# 改善箇所説明図(その①、②)

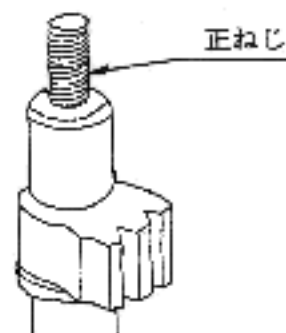
警告器の防水加工が不適切なため、当該警告器の内部に水分が入り、振動板を腐蝕させることがあり、警告器が鳴らなくなるおそれがある。

全車両、警告器に表示されている製造メーカー名を点検し「BOSCH 製」以外のものは、良品と交換する。

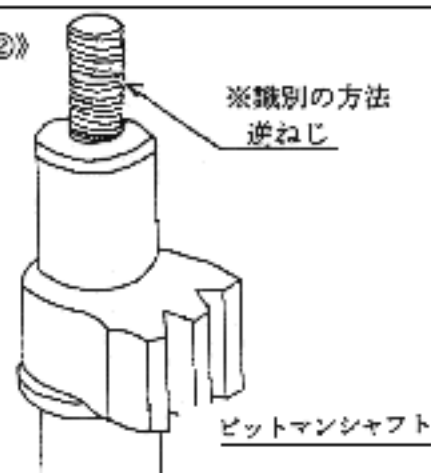
ステアリングギヤボックスのハンドルの遊びを調整するプレロードアジャストピストン（予荷重調整器）の加工が不適切なため、当該ピストンがピットマンシャフト（歯車軸）と固着し、アジャスト（調整、固定）ナットが緩み、作動油の洩れを起こし、最悪の場合、ハンドル操作を妨げるおそれがある。

全車両、ステアリングギヤボックスを対策品と交換する。
